国立研究開発法人日本原子力研究開発機構
核燃料サイクル工学研究所再処理施設（東海再処理施設）
廃止措置計画書（変更）

添付資料 1．変更箇所の新旧対照表

令和 2 年 8 月

国立研究開発法人日本原子力研究開発機構

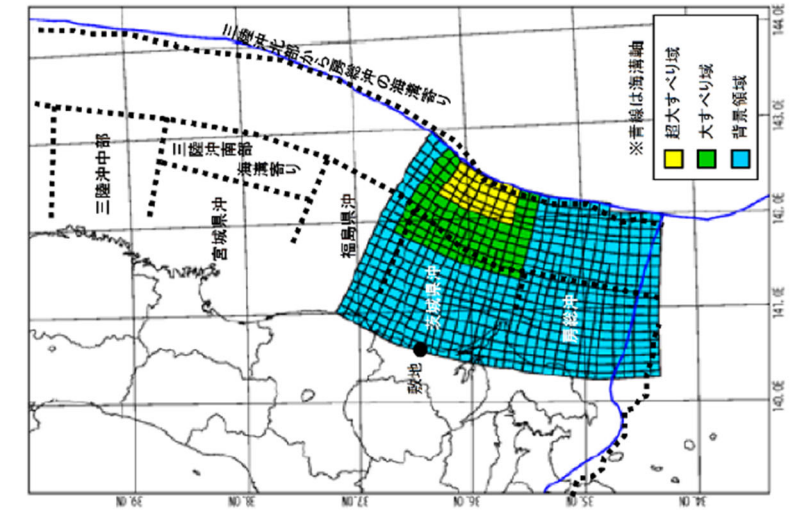
最大加速度(cm/s ²)		NS 成分	EW 成分	Ss-D	応答スペクトルによる設計地震動	800	UD 成分 580	Ss-1	F1 断層～北方陸域の断層～塩ノ平地震断層による地震(短周期の不確か、破壊開始点 3)	617	451	Ss-2	2011 年東北地方太平洋沖型地震(SMGA 位置と短周期レベルの不確かさの重畳)	952	911	<p>○令和 2 年 8 月 3 日付同意の 廃止措置計画書内容の反映</p>
				最大加速度(cm/s ²)																
		NS 成分	EW 成分																	
Ss-D	応答スペクトルによる設計地震動	800	UD 成分 580																	
Ss-1	F1 断層～北方陸域の断層～塩ノ平地震断層による地震(短周期の不確か、破壊開始点 3)	617	451																	
Ss-2	2011 年東北地方太平洋沖型地震(SMGA 位置と短周期レベルの不確かさの重畳)	952	911

別紙4(2/5)

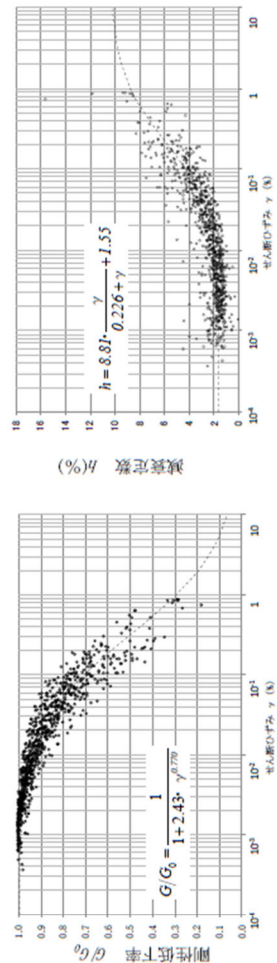
備考
○別紙番号の見直し
